Informação Técnica

MODELO: CQ-DP202U/L e CQ-DF100U

DEFEITO: Carrega o CD e Ejeta logo em seguida.
Queima da bobina de foco da unidade óptica.

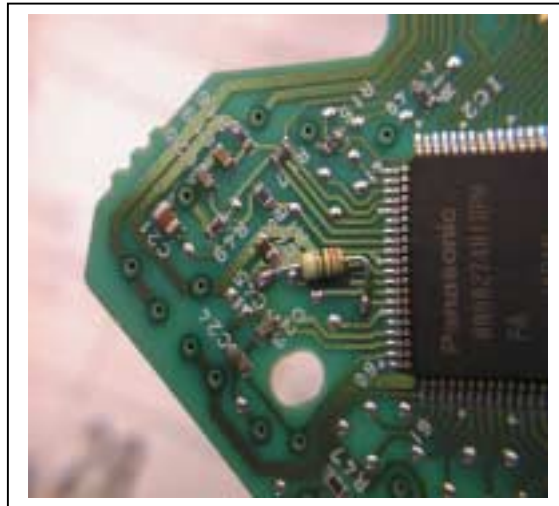
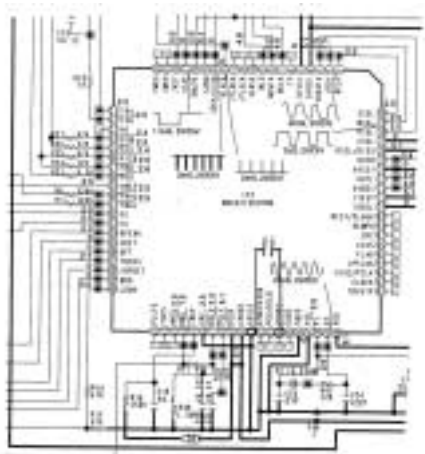
Quando entrar aparelhos de Car Áudio – modelos CQ-DP202U/L e CQ-DF100U com problemas na unidade óptica, trocar a mesma e acrescentar um capacitor de 22pF (código ECBT1H220J5) entre os terminais 51 e 54 do IC2 (Placa do Servo).

O capacitor deverá ser soldado como mostrado na figura abaixo.

Nota: O capacitor deverá ser acrescentado em todos os aparelho que der entrada no Serviço Autorizado e que o número de série esteja na lista descrito abaixo:

CQ-DF100U	Número de Série entre	600001 até 616550
CQ-DP202U	Número de Série entre	600001 até 633692
CQ-DP202L	Número de Série entre	600001 até 608018
